УПОРЫ ДЛЯ ПЛИТ ПРЕСС-ФОРМ
ЛИТЬЯ ПОД ДАВЛЕНИЕМ

Plate stops of dies for die casting.
Design and dimensionsГОСТ
19945-74*

Изменение № 2 ГОСТ 19945—74 Упоры для плит пресс-форм литья под давлением. Конструкция и размеры

2. Конструкция и размеры упоров для плит должны соответствовать указанным на чертеже и в таблице.

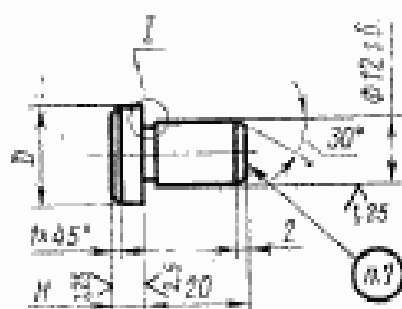
Пункт 2. Чертеж. Заменить значения шероховатости: R_z 40 на R_a 6,3; R_a 2,5 на R_a 1,6; R_a 1,25 на R_a 0,8.
